Wojewódzki Szpital Podkarpacki  
im. Jana Pawła II w Krośnie  
38-400 Krosno, ul. Korczyńska 57  
Dział zamówień publicznych i zaopatrzenia  
Tel. 13-43-78-227, 13-43-78-497  
NIP 684-21-20-222, Regon 000308620

Zawiadomienie o udzieleniu wyjaśnień na zapytania wykonawców w postępowaniu na „**Zakup wraz z dostawą mammografu w ramach zadania „Regionalne Centrum Południowego Podkarpacia Kobieta i Dziecko - wysokospecjalistyczna opieka zdrowotna” współfinansowanego z Europejskiego Funduszu Rozwoju Regionalnego w ramach Osi Priorytetowej 6 Spójność przestrzenna i społeczna Regionalnego Programu Operacyjnego Województwa Podkarpackiego na lata 2014-2020., nr sprawy: EZ/215/75/2017.**

*Pytanie 105. Dotyczy pozycji 82 TOMOSYNTENZA Załącznika nr 2 do SIWZ.*

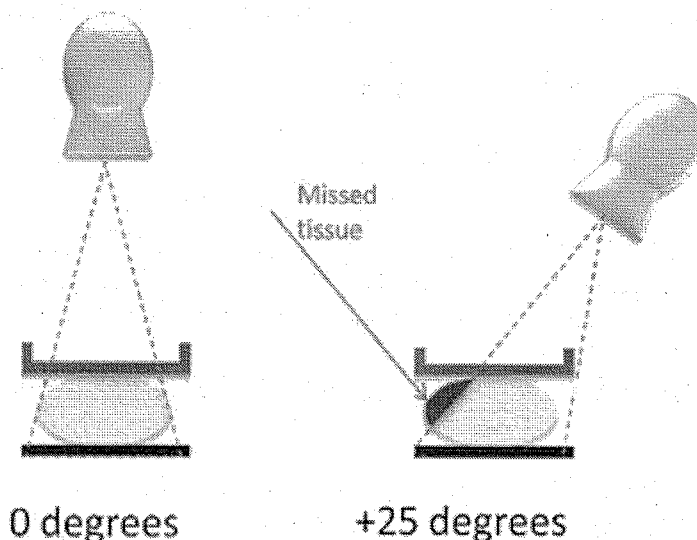
Prosimy o usunięcie punktacji w w/w punkcie. Większy kąt tomosyntezy oznacza wydłużenie czasu badania, co powoduje dodatkowe nieostrości ruchowe. Co więcej, większy kąt skanotomosyntezy uniemożliwia uzyskanie poprawnej projekcji części pachowej piersi, gdzie znajdują się istotne pod względem diagnostycznym węzły chłonne. Wyjaśnienie zjawiska wad dużego kąta w tomosyntezie znajduje się poniżej:

**Odpowiedź: Zamawiający podtrzymuje zapisy SIWZ.**
